Sheet of
File: E:\WORKING_FILE\..\Booster_Board_20180904.SchDoc

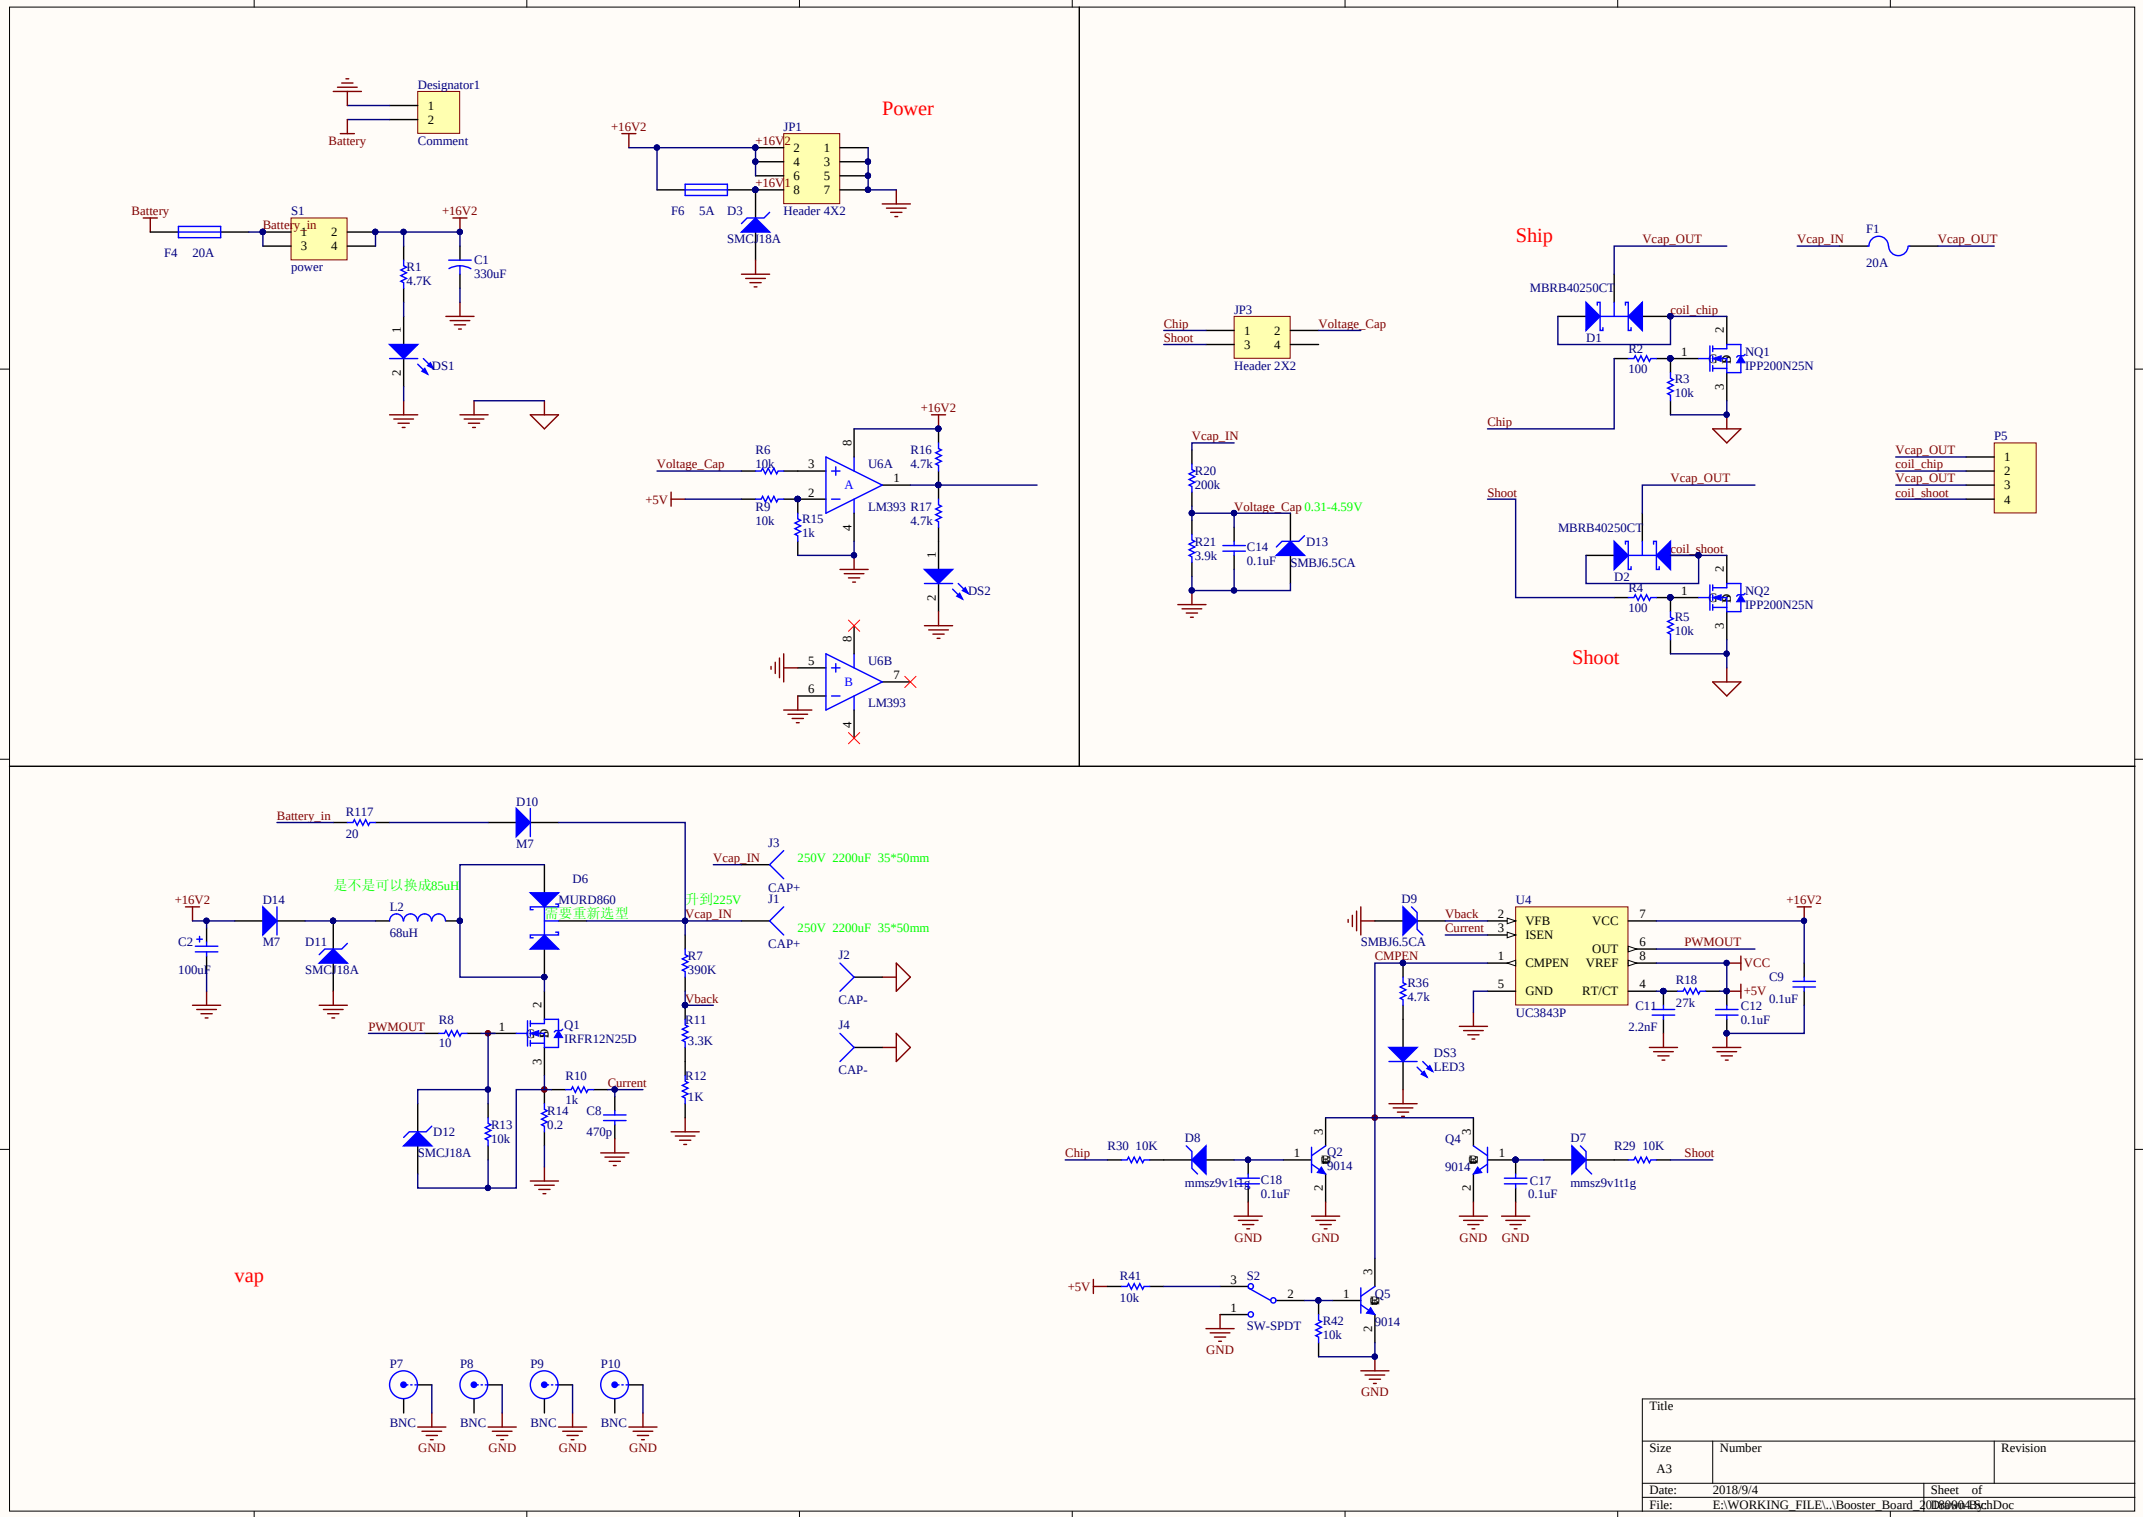
0.31-4.59V
Vcap_OUT
MBRB40250CT
D1
D2
coil_chip
coil_shoot
R2 100
R3 10k
R4 100
R5 10k
NQ1 IPP200N25N
NQ2 IPP200N25N
F1 20A
P5
R117 20
D10 M7
D14 M7
D11 SMCJ18A
C2 100uF
L2 68uH
D6 MURD860
是不是可以换成85uH
需要重新选型
升到225V
J3
J1
J2
J4
CAP+
CAP-
250V 2200uF 35*50mm
R7 390K
R11 3.3K
R12 1K
Vback
Q1 IRFR12N25D
R8 10
PWMOUT
R10 1k
R14 0.2
C8 470p
Current
D12 SMCJ18A
R13 10k
P7
P8
P9
P10
BNC
GND
D9 SMBJ6.5CA
U4
UC3843P
VFB
ISEN
CMPEN
GND
VCC
OUT
VREF
RT/CT
R36 4.7k
DS3 LED3
R18 27k
C11 2.2nF
C12 0.1uF
C9 0.1uF
+5V
VCC
R30 10K
D8 mmsz9v1t1g
C18 0.1uF
Q2 9014
Q4 9014
C17 0.1uF
D7 mmsz9v1t1g
R29 10K
Shoot
R41 10k
S2 SW-SPDT
R42 10k
Q5 9014
Title
Size A3
Number
Revision
Date: 2018/9/4
